# 改善箇所説明図

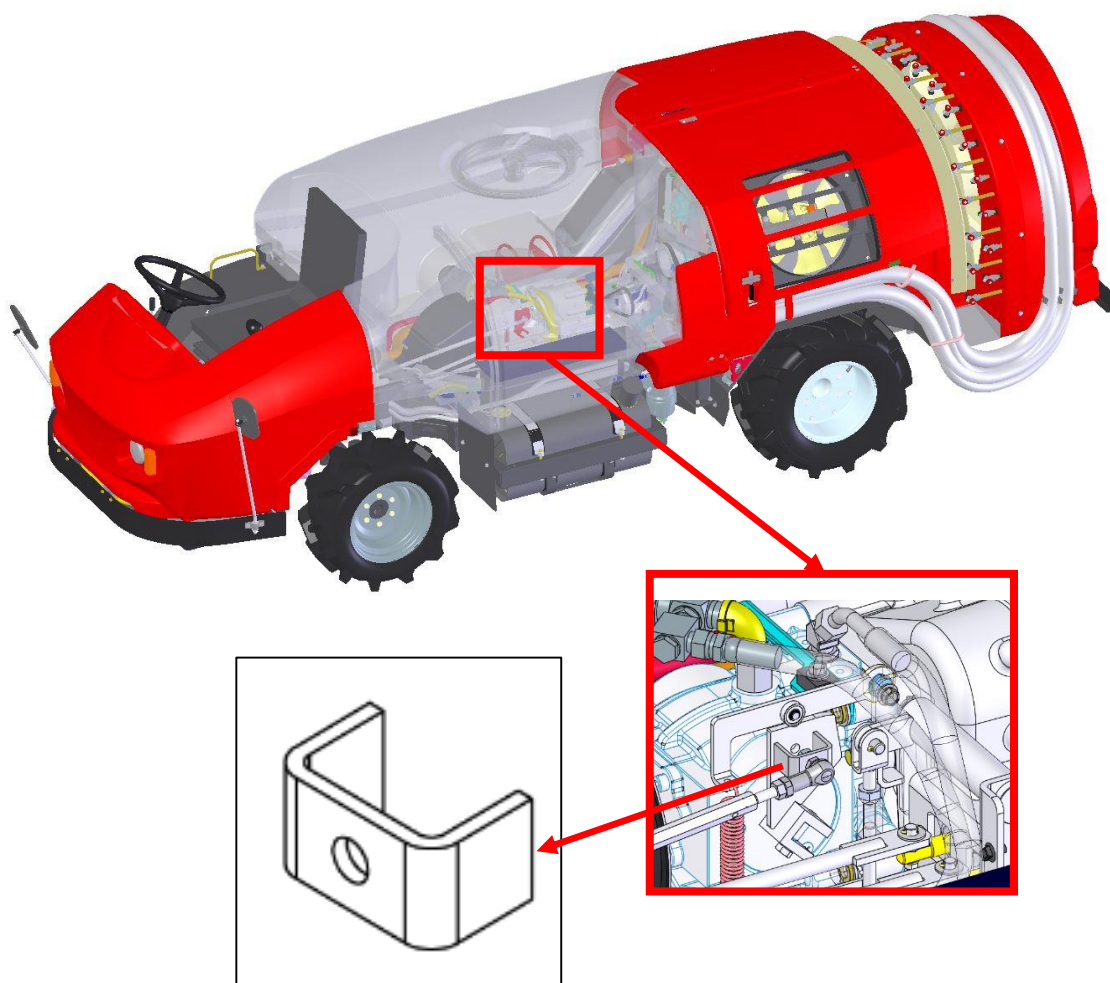
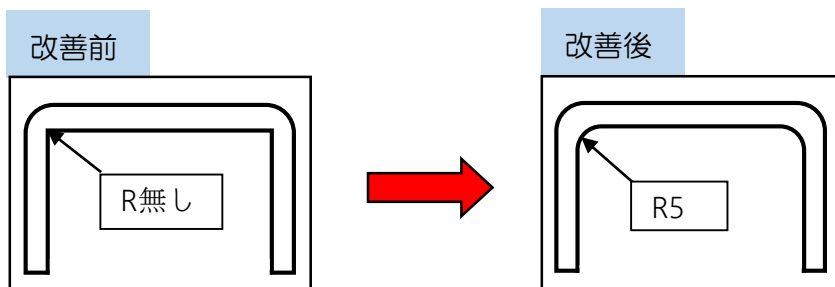
農業用薬剤散布車の動力伝達装置である変速機の変速レバーの形状が不適切なため、変速を繰り返すと変速機側のレバーが破断することがある。そのため、そのままの状態で使用を続けると変速ができず、最悪の場合、発進が出来なくなるおそれがある。

全車両、形状変更をした変速機のレバーへの交換を行う。

車体番号打刻の左横部に青シールを貼りつける。
